Datum 11 mei 2022
Ons kenmerk HZ_WABO-21-37189
Onderwerp Besluit omgevingsvergunning

We hebben besloten om een omgevingsvergunning te verlenen aan voor:
het bouwen van een woongebouw met parkeergarage en commerciële plint op het adres:
Vasco Da Gamalaan 175 t/m 575 in Utrecht.

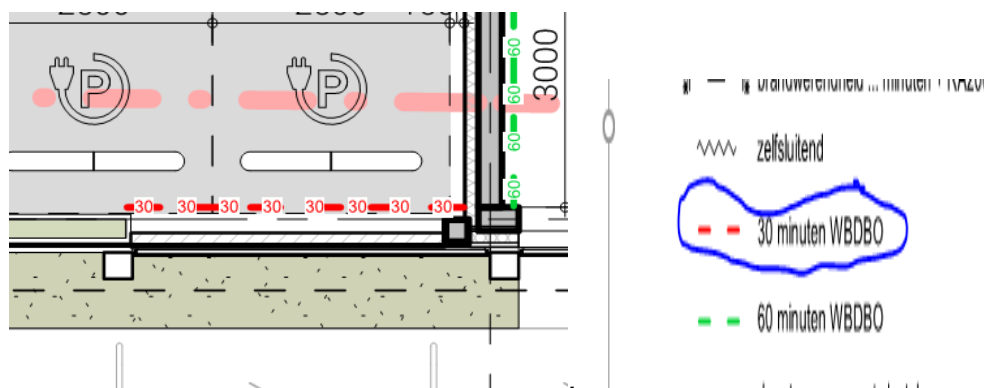
Reclamant geeft aan dat uit de aanvraag blijkt dat de nieuwbouw veel dicht(er) (ongeveer 4 meter afstand) op garage Livingstonelaan 952 komt te staan dan het huidige gebouw. Hierdoor ontstaat ook het risico op brandoverslag tussen de nieuwbouw en de garages. Verzoek is zodanige maatregelen te laten nemen dat de kans op brandoverslag minimaal is.

De reactie hebben wij voorgelegd aan aanvrager. Aanvrager geeft aan dat het risico op brandoverslag wordt weggenomen door de gevel ter plaatse van de garageboxen brandwerend te maken. Dit is terug te vinden op de aangepaste tekening van de plattegronden:

Er zijn hiermee voldoende maatregelen getroffen ten aanzien van het risico op brandoverslag.
